Consiglio Superiore dei Lavori Pubblici
Sezione Seconda

Adunanza del 25 Novembre 2020

N. del Protocollo 80/2020

OGGETTO: Affare 80/2020. Porto di Brindisi: Potenziamento degli ormeggi navi Ro – Ro a Costa Morena Ovest – realizzazione di un pontile con bricole – Adeguamento Tecnico Funzionale.

Figura 4-1 - Planimetria dell'opera

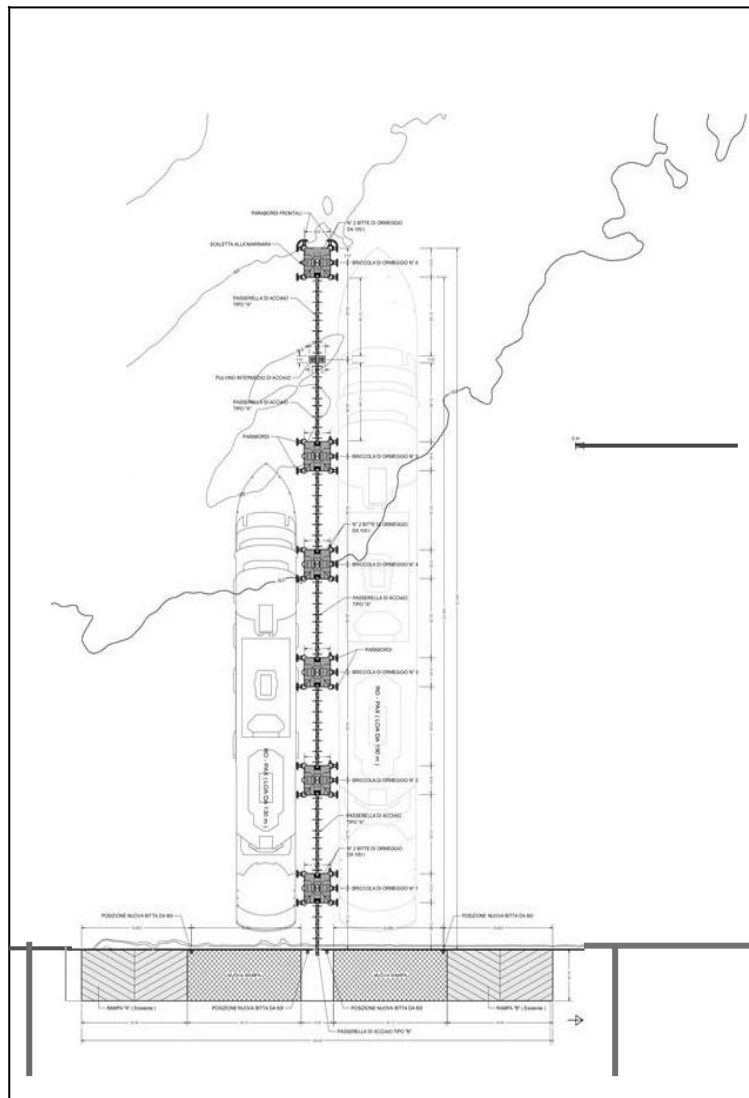
A riguardo la Sezione rileva che la posizione dell'opera non può determinare interazione diretta tra il porto e la città, ma solo indiretta, rilevano infatti questioni ambientali e paesaggistiche e di circolazione stradale.

Per quanto attiene l'accessibilità all'infrastruttura portuale e alla circolazione al suo interno il progetto non prevede alcuna modifica del sistema di viabilità a supporto del traffico passeggeri e ro-ro, poiché non saranno variati i volumi.
